泊発電所 3号炉 耐津波設計方針について

(防波堤に係る指摘事項回答並びに 取水口到達及び閉塞可能性について)

令和 6 年 1 月 29 日
北海道電力株式会社

2. 審査会合指摘事項に対する回答（指摘事項 221206-06）

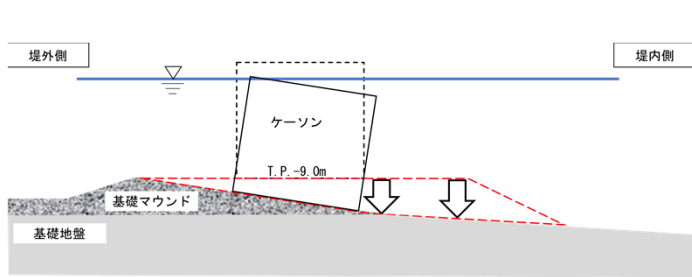
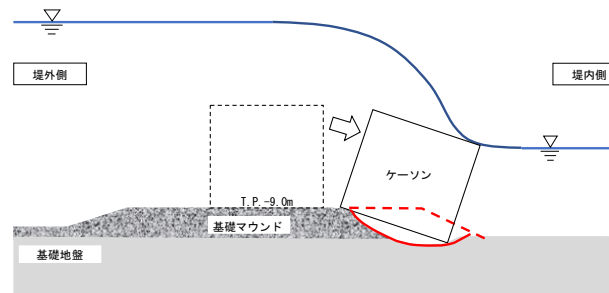
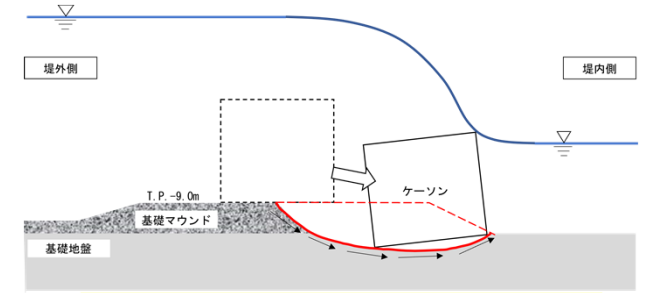
防波堤の取水口到達の可能性評価に係る水理模型実験について、地震に伴う不等沈下、津波の越流による洗掘等によって防波堤が滑動又は転倒しやすくなるような地震及び津波による損傷状態を整理した上で、実験条件を説明すること。

- 東北地方太平洋沖地震の被災事例を踏まえ、防波堤が滑動又は転倒しやすくなるような地震及び津波による防波堤の損傷状態を以下の通り整理した（P.4, P.5）。
 - 地震による基礎マウンド及び基礎地盤の不等沈下によるケーソンの傾斜
 - 津波による基礎マウンド及び基礎地盤の洗掘
 - 津波による基礎マウンド及び基礎地盤の支持力破壊
- 水理模型実験では、防波堤ケーソンの移動量が大きくなるよう、以下の通り実験条件を設定する。
 - 防波堤の移動量における主たる影響要因である水平波力に着目し、基準津波候補を整理した結果、3号炉取水路との離隔距離が最短となる基部において、「基準津波（波源Ⅰ，防波堤損傷なし）」の水平波力が最大となったため、「基準津波（波源Ⅰ，防波堤損傷なし）」の水平波力を上回るように実験ケースを設定する（P.6, P.8）。
 - 地震及び津波により防波堤が損傷すると滑動又は転倒しやすくなるものの、堤内側にある岩盤の高まりにより移動量が抑制されることから、基礎マウンド及び基礎地盤の地震及び津波による損傷状態は考慮しない（P.7）。
 - 水平波力の低減効果がある波消ブロック等は、モデル化しない（P.8）。
